Kellertür (nicht Maßstabsgetreu)

Terrassentür
(nicht Maßstabsgetreu)

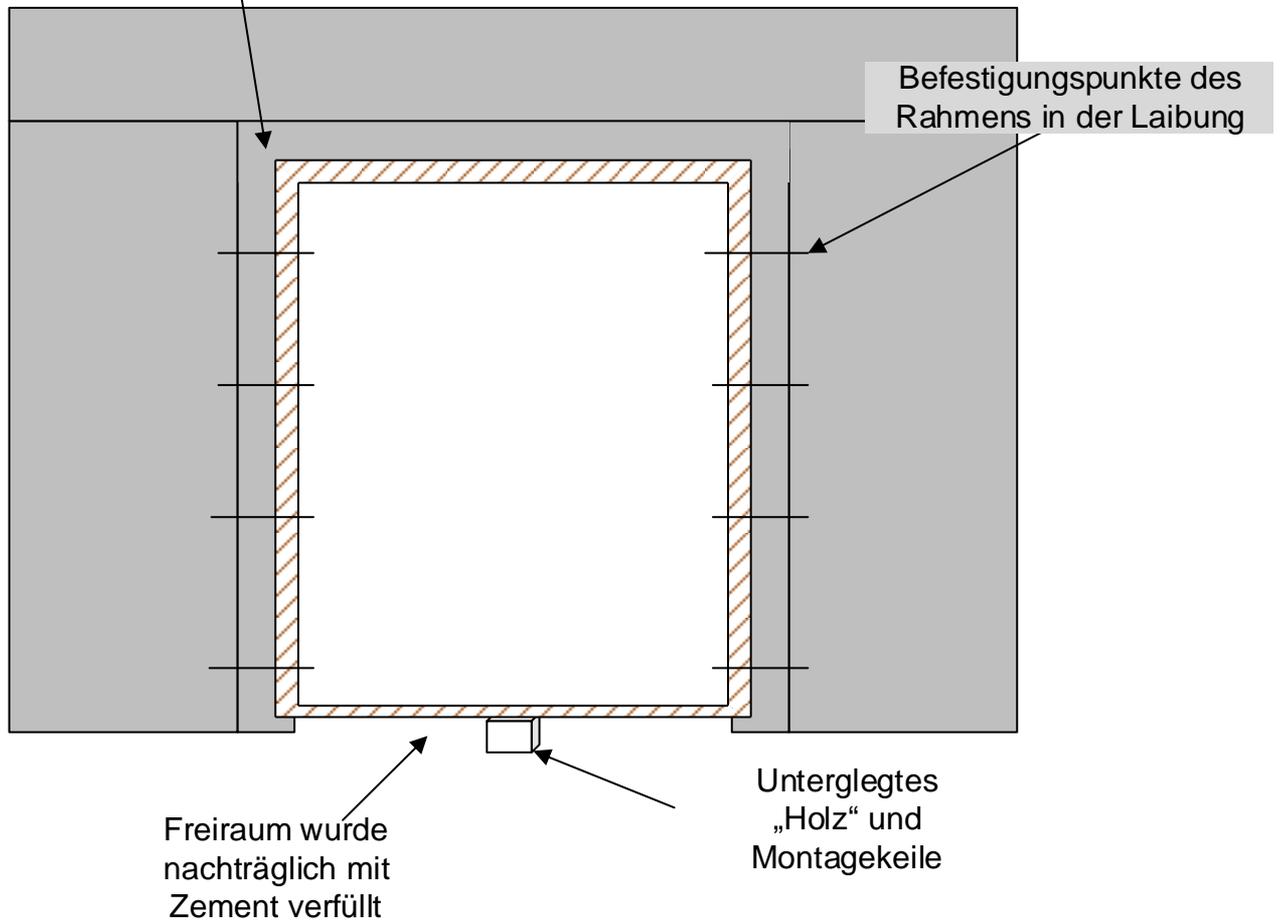
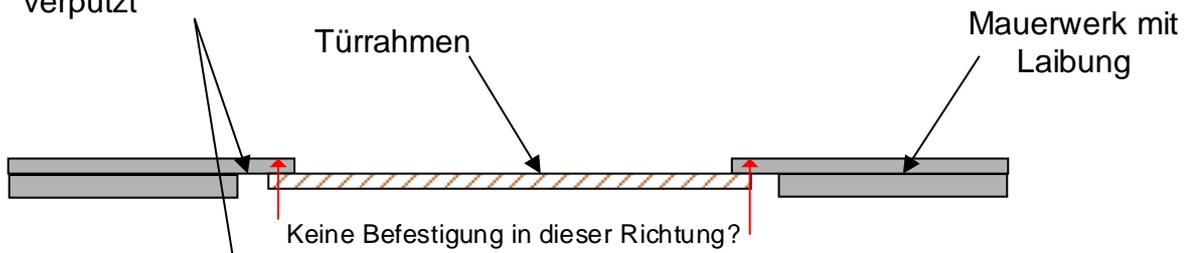
Freiraum wurde ausgeschäumt und
verputzt

- kein Formschluss zwischen Türrahmen und Mauerwerk an den Befestigungspunkten (Rahmen wird verspannt, kein Anschlag)
- keine Verschraubung nach oben oder unten
- kein Unterbau unter Türrahmen, nur „Hölzchen“ in der Mitte der Türschwelle
- keine Befestigungspunkte in Richtung Hausinnenseite/Mauer

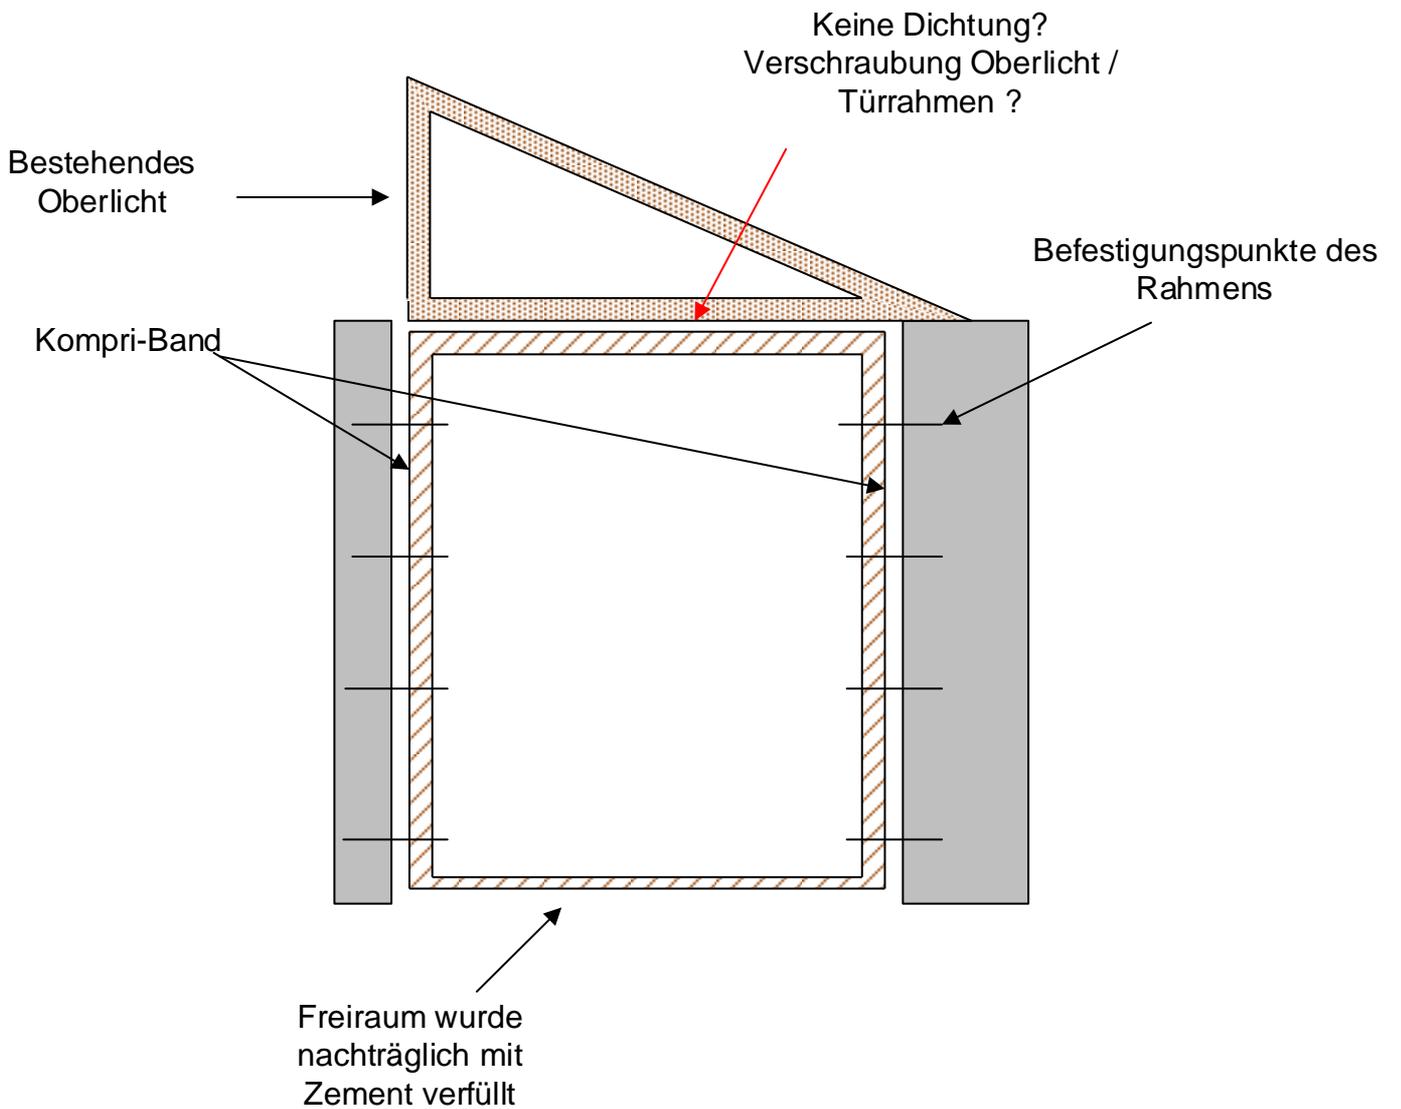
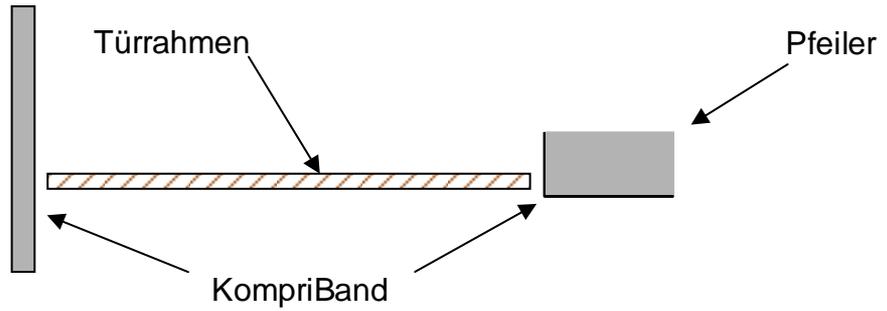
- kein Formschluss zwischen Türrahmen und Mauerwerk an den Befestigungspunkten (Rahmen wird gespannt, kein Anschlag)
- keine Verschraubung nach oben oder unten
